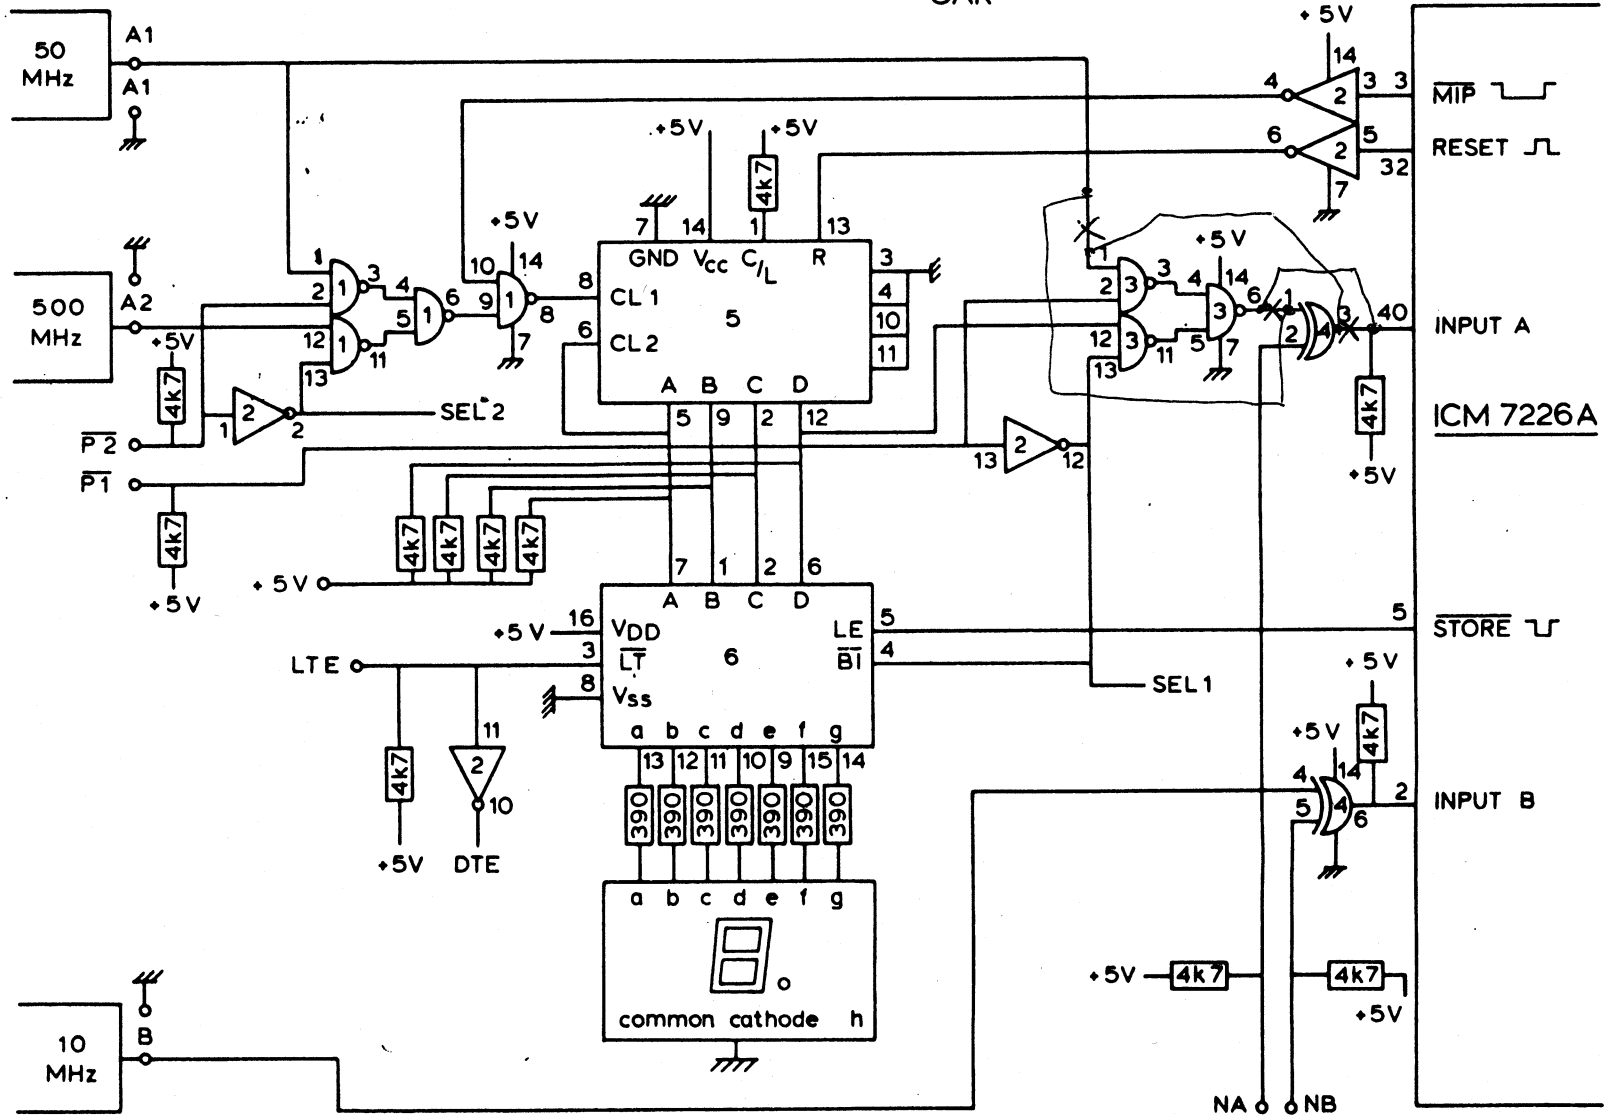
XOR (4) komt voor (3) zetten ipv ena.

Hierdoor in %10 mode betere aanwijzing

7226 → Voorheen op verkeerde flank, soms 1 digit teveel. Nu OK
